東京電力株式会社柏崎刈羽原子力発電所
敷地および敷地近傍の地質・地質構造
「解析による追加検討結果」

平成20年7月10日
東京電力株式会社

本日の説明の位置づけ

広域の変動との対比：GPS測量と解析結果の比較（水平変動）

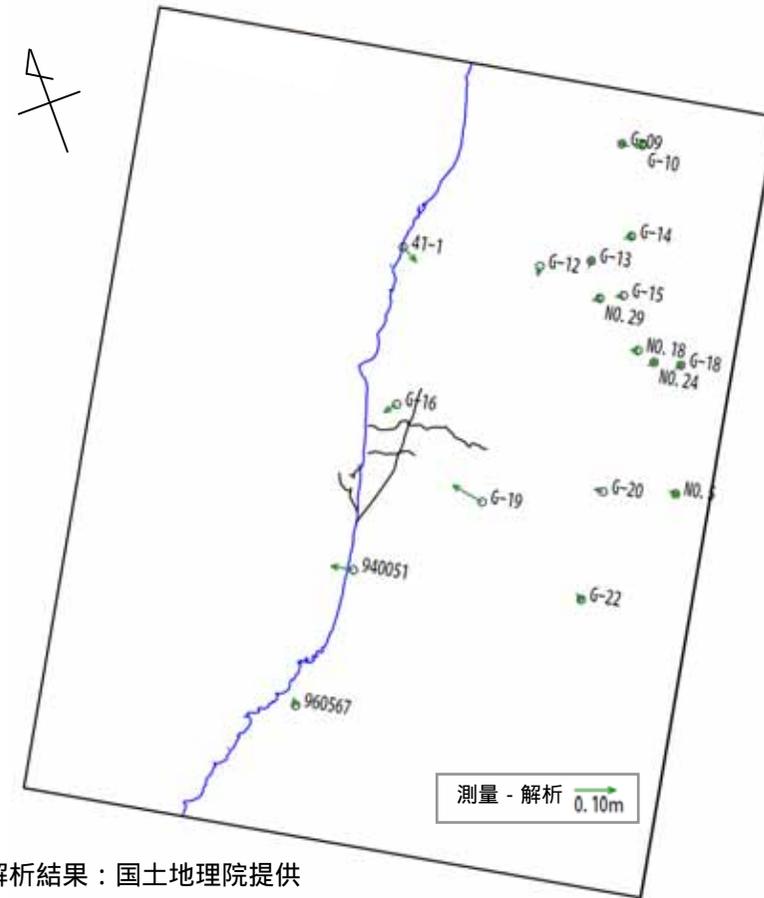
- 委員からの追加意見（資料：合同W6-4）：コメントの主旨のみ記載
中央丘陵（小木ノ城背斜）における変動について説明すること（回答済）
計測された地盤変動量から、解析的に求められる広域的な地殻変動成分を除去したローカルな変動の有無を把握すること（説明事項3）
水準測量の2測線間の沖積地のレーザー地形を示し、段差等の断層活動を示唆する地表面現象の有無を確認するとともに中越沖地震時の被害状況を説明すること（説明事項4.2、説明事項4.3）
盛土の厚い他の地点において、水準測量の2測線で認められた変動と同様の現象の有無を確認すること（説明事項4.1）
真殿坂断層のごく浅い幅の狭い断層変位を仮定した場合に、水準測量による10cm程度の明瞭な変動を説明できるか検討すること（説明事項4.4）

コメント

- GPS測量で捉えられた水平方向の変動は、解析結果で想定される変動に対して、変動方向および変動量の両方において、ほぼ合致する。
- 測量と解析の差分に着目すると、敷地東側の中央丘陵のG-19および敷地南側940051において北西向きの差分ベクトルがみられる。G-19は、中央丘陵付近の隆起を伴う変動を捉えていると考えている。
- 敷地付近において、断層の活動を示唆する断層を境に向き合う差分ベクトルは認められない。

広域の変動との対比：GPS測量と解析結果の比較（鉛直変動）

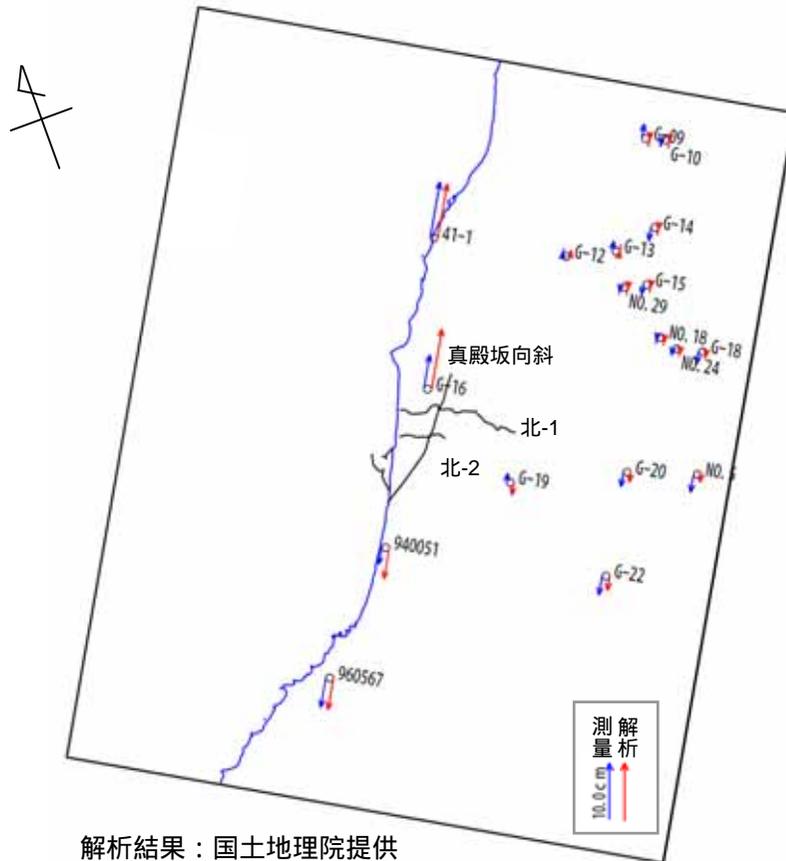
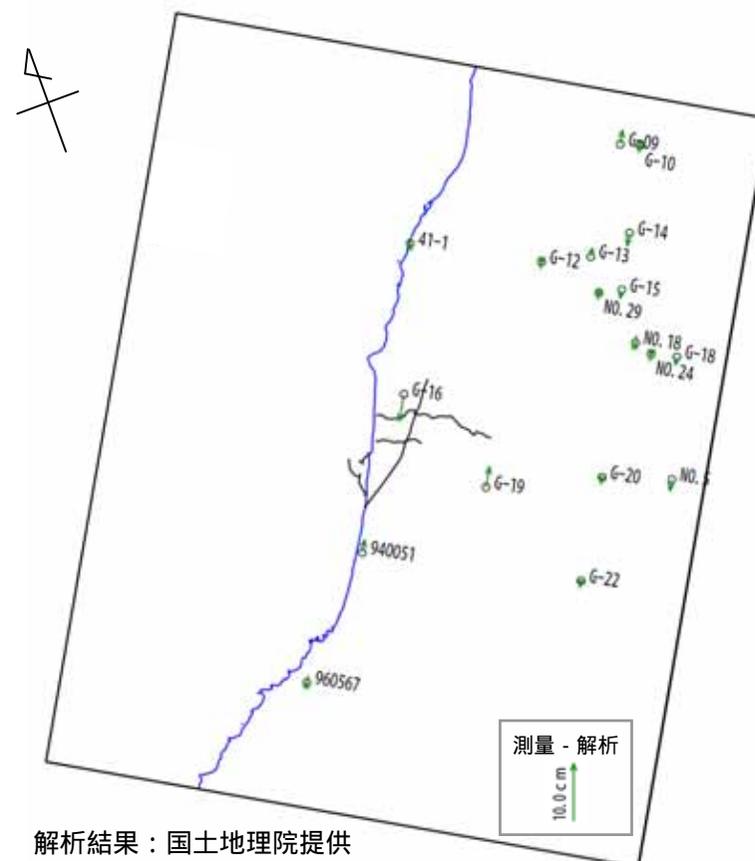
コメント

- GPS測量で捉えられた鉛直方向の変動は、解析結果で想定される変動に対して、変動方向および変動量の両方において、おおむね合致する。
- 測量と解析の差分に着目すると、敷地北側のG-16において下向きの、中央丘陵のG-19において上向きの差分ベクトルがみられる。G-19は、中央丘陵付近の隆起を伴う変動を捉えていると考えている。
- 敷地付近において、西傾斜の逆断層の活動を示唆する、断層を境に海側が隆起し、内陸側が沈降する差分ベクトルは認められない。

広域の変動との対比：水準測量と解析結果の比較（北-1測線）

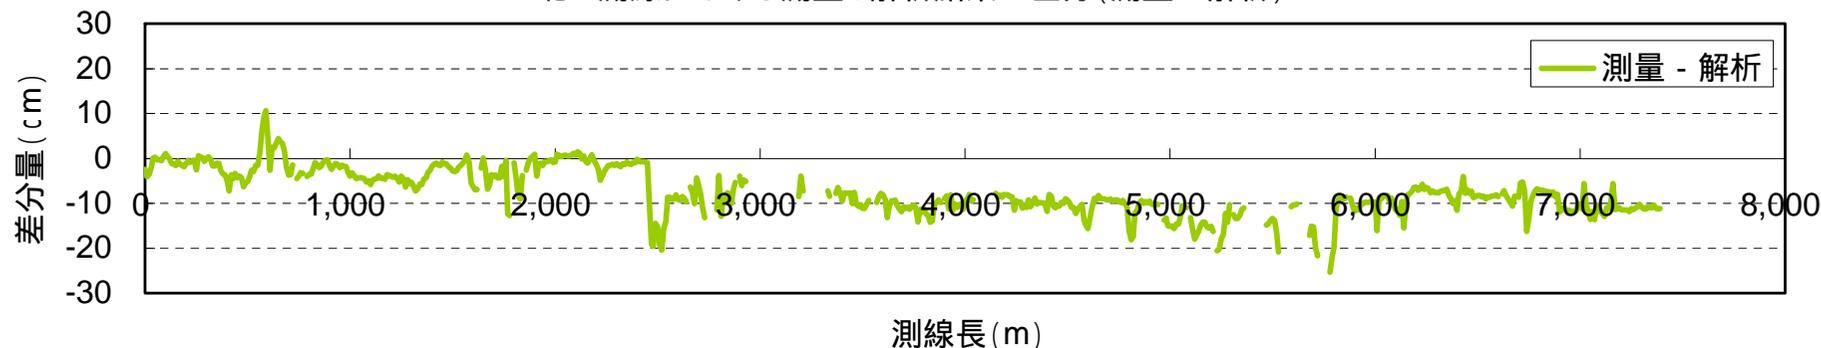
コメント

- 解析では，海側で約10cm隆起し，内陸に向かい緩やかに隆起量が小さくなり，測線端部ではほぼ0cmとなる結果が得られている。
- 水準測量では，海側で約10cm隆起し，内陸側で約10cm沈降する傾向が捉えられており，海側から内陸に向かい標高変化量が小さくなる傾向及び海側における隆起量の大きさは，解析結果とおおむね合致している。
- 但し，広域の変動と比較して，測線起点から2500m付近に見られる局所的な変動箇所を境に、内陸側の標高変化量は，海側の標高変化量および広域の変動から想定される隆起量よりも約10cm小さくなる。

広域の変動との対比：水準測量と解析結果の比較（北-2測線）

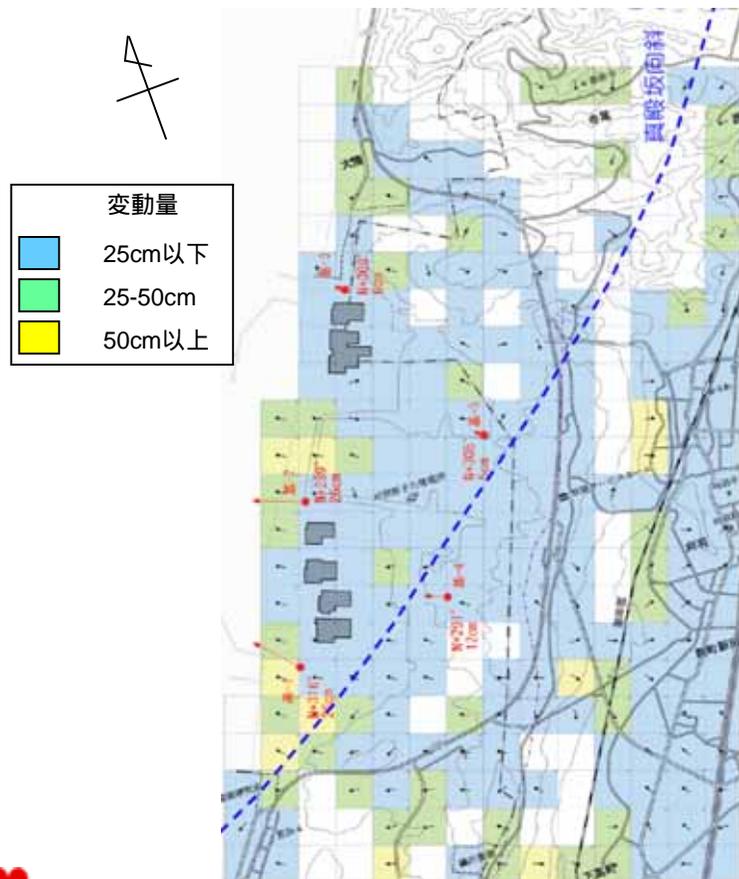
コメント

- 解析では、海側で約8～9cm隆起し、内陸に向かい緩やかに隆起量が小さくなり、測線端部では約3cmとなる結果が得られている。
- 水準測量では、海側で約10cm隆起し、内陸側で約10cm沈降する傾向が捉えられており、海側から内陸側に向かい隆起量が小さくなる傾向及び海側における隆起量の大きさは、解析結果とおおむね合致している。
- 但し、広域の変動と比較して、測点起点から、1000m付近に見られる局所的な変動箇所を境に、内陸側の標高変化量は、海側の標高変化量および広域の変動から想定される隆起量よりも小さい。

広域の変動との対比：航空写真測量と解析結果の比較（水平）

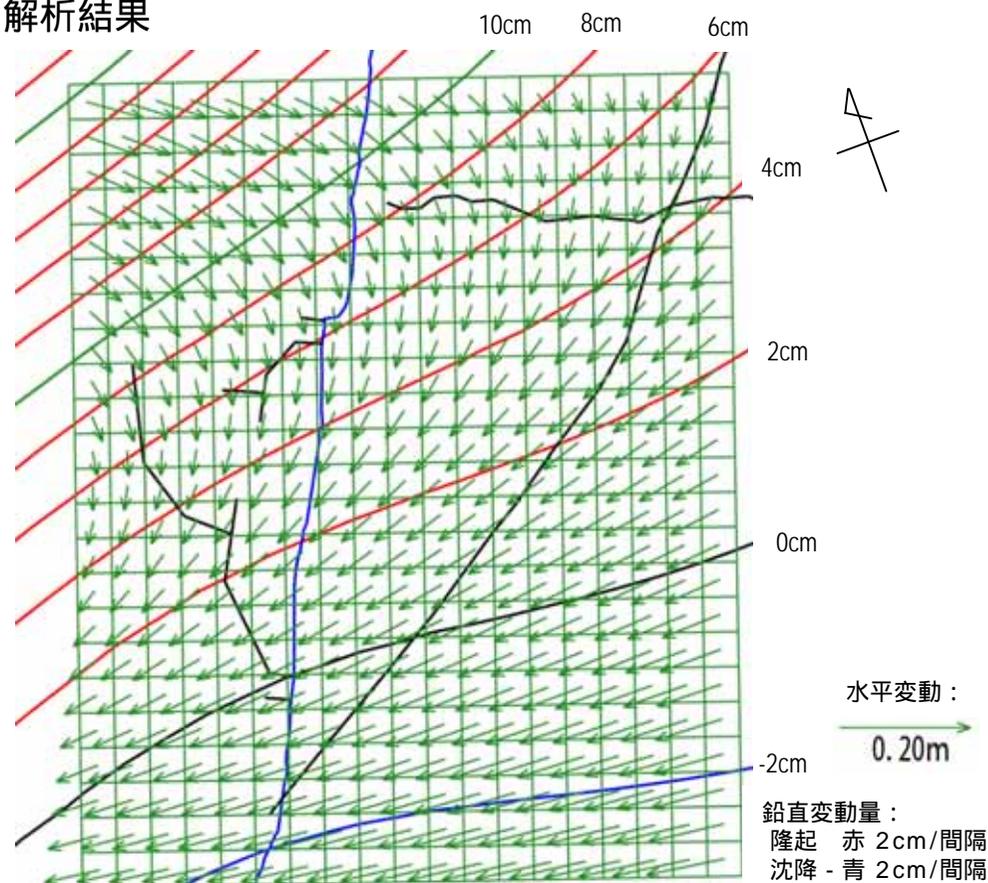
コメント

- 航空写真測量では、敷地北側での水平方向の変動は明瞭ではなく、南側ではおおむね北西方向に移動する。
- 解析では、敷地北側は南の方向に移動し、敷地の南に向かうにつれて、南西～西方向に移動することが想定される。敷地の水平方向の移動は、測量結果と解析結果ともに西方向に向くセンスを示しており、同様の変動傾向を示す。なお、広域の変動を再現するために検討されている解析モデルであること、航空写真測量の測量誤差が小さくないことから、各々の敷地の変動を精度高く比較することはできないと考えている。

広域の変動との対比：航空写真測量と解析結果の比較（鉛直）

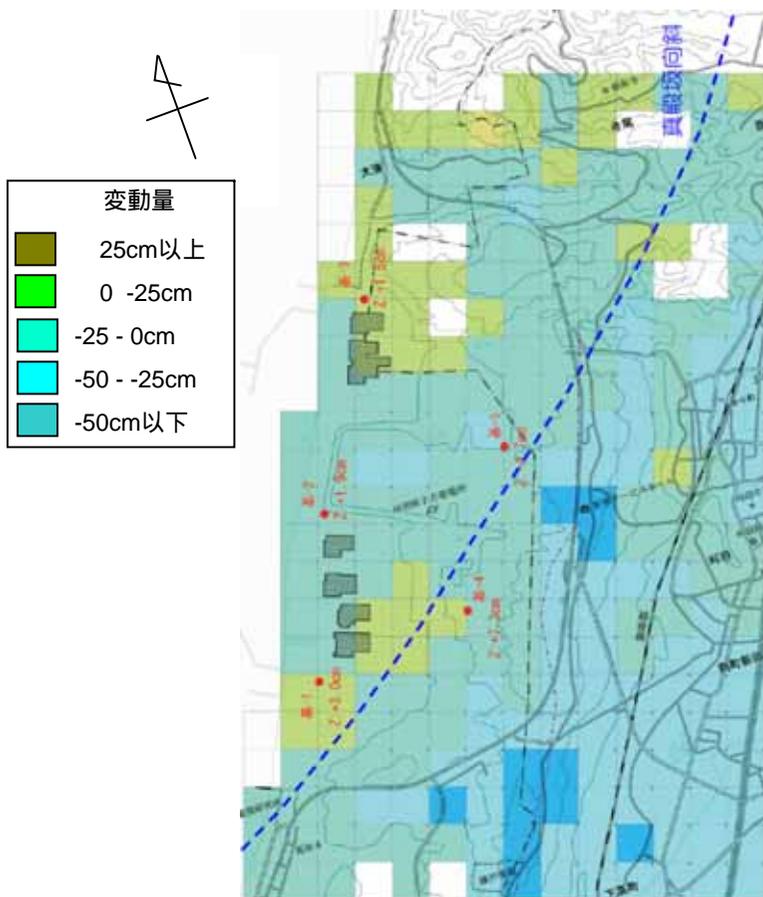
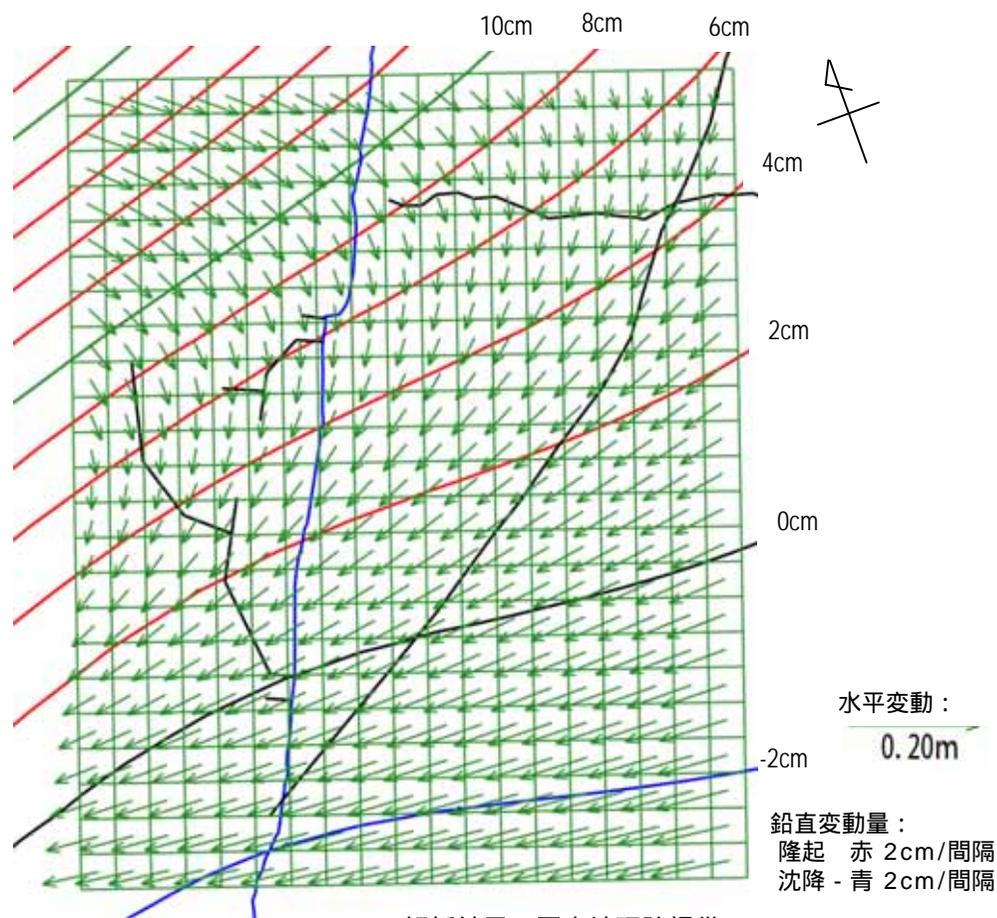
コメント

- 航空写真測量では、埋戻し土などの影響により沈降する範囲が広がるが、建屋近傍は隆起する。
- 解析においては、敷地は、南側から北側にかけて緩やかに隆起することが想定される。測量結果と解析結果ともに、敷地が隆起するセンスを示しており、同様の変動傾向を示す。

地形・地質・現地の状況との対比：盛土との関係

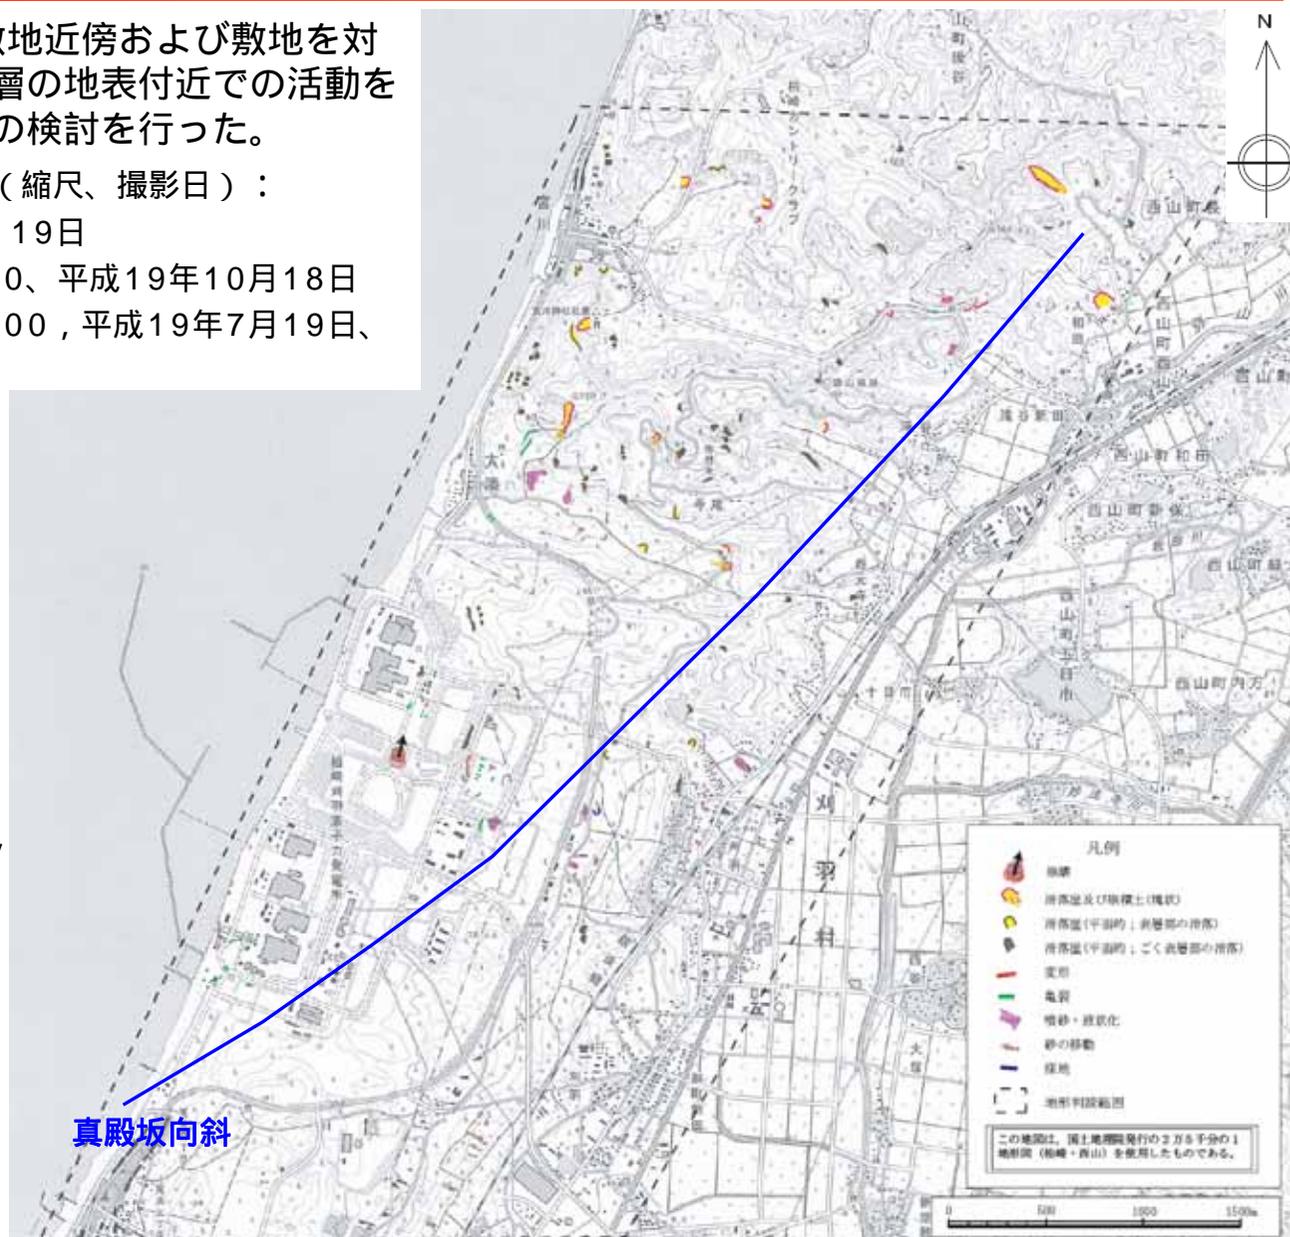
コメント

- 敷地近傍の盛土の厚い箇所では、道路の被災が確認される。

DEMによる敷地近傍の変状地形

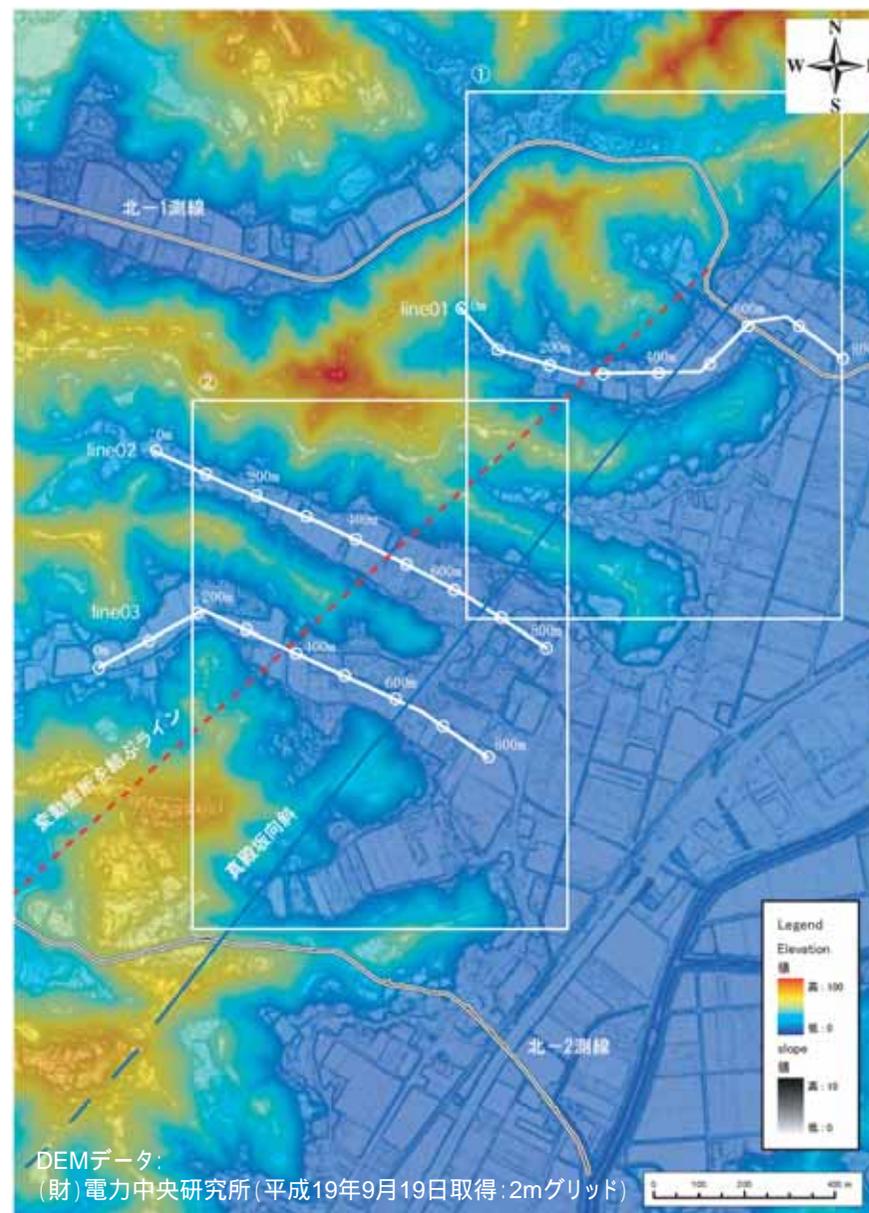
コメント

- 北-1測線及び北-2測線で捉えられている変動が、両測線において連続する地表地震断層の活動によるものか否かを確認するために、DEMを用いて、両測線の間分布する3箇所の沖積地に着目して、地表地震断層を示す変状地形の有無の確認を行った。

DEMによる敷地近傍の変状地形

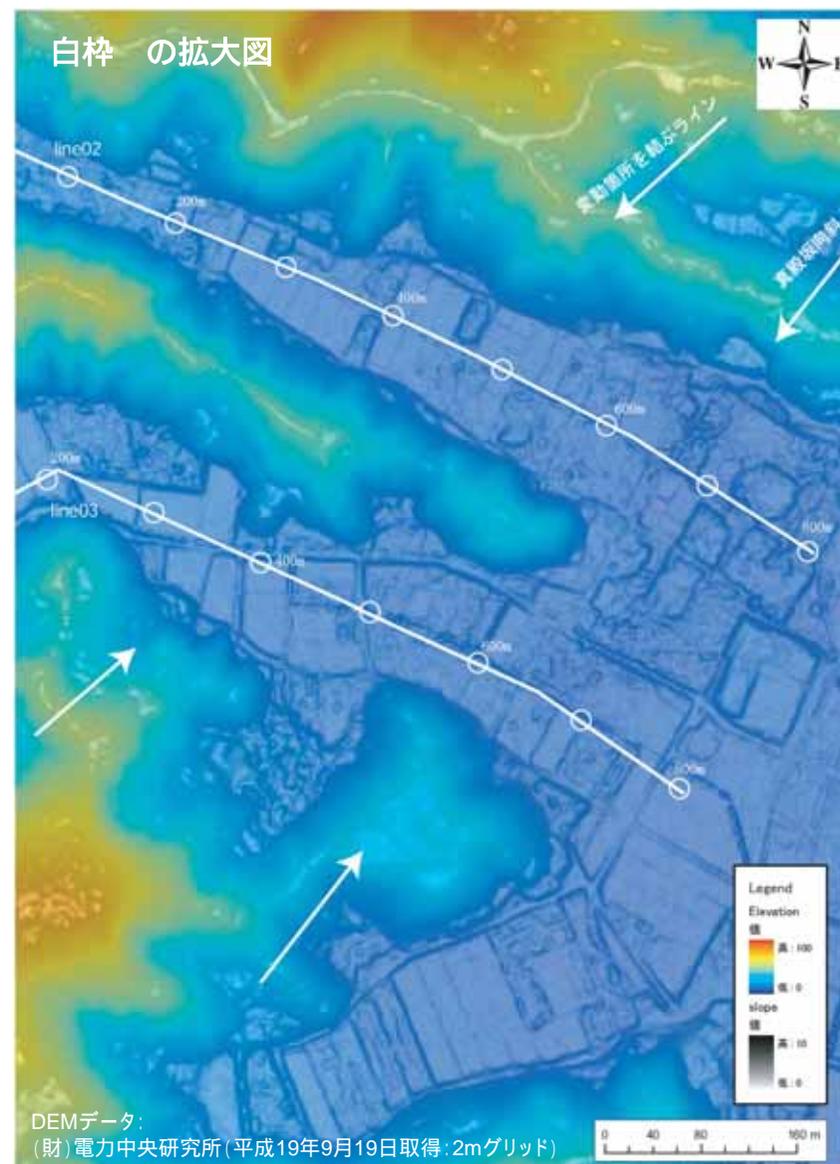
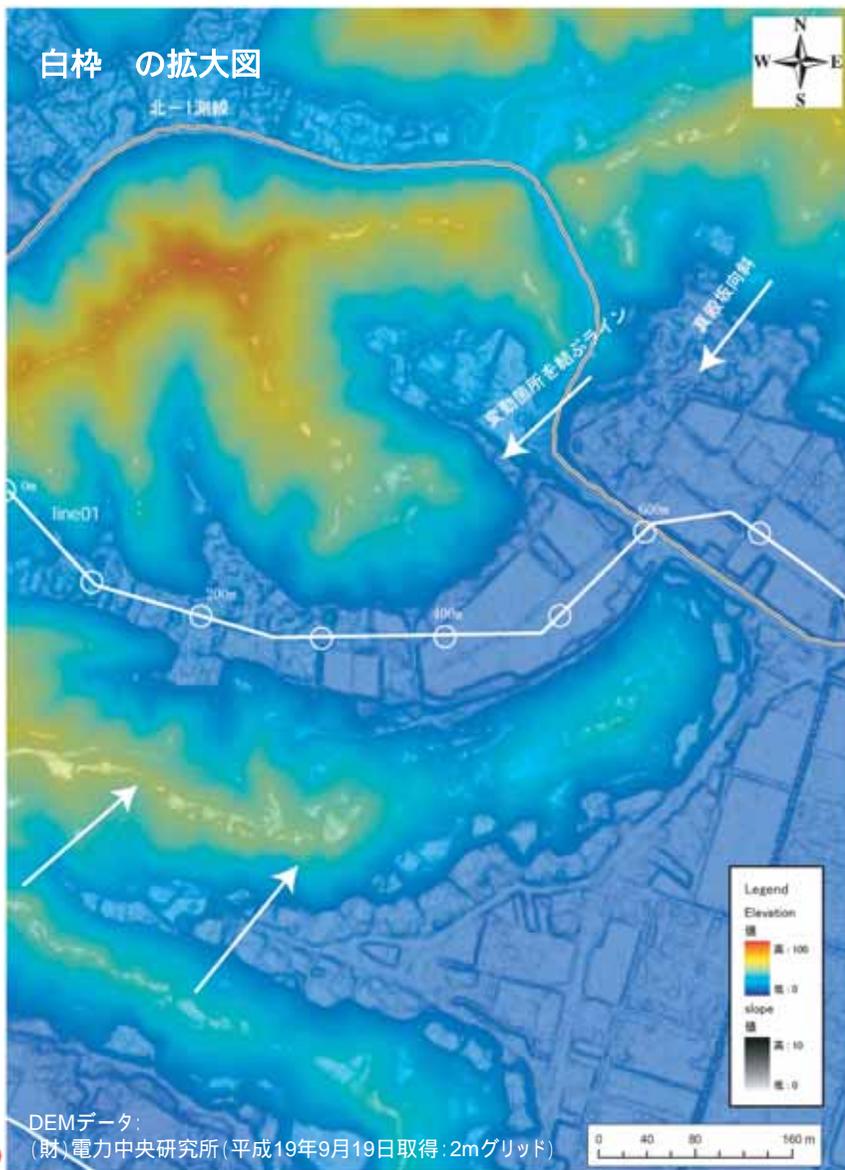
コメント

- 真殿坂向斜軸付近および変動箇所を結ぶライン上に、断層の動きを示すような変状地形は認められない。
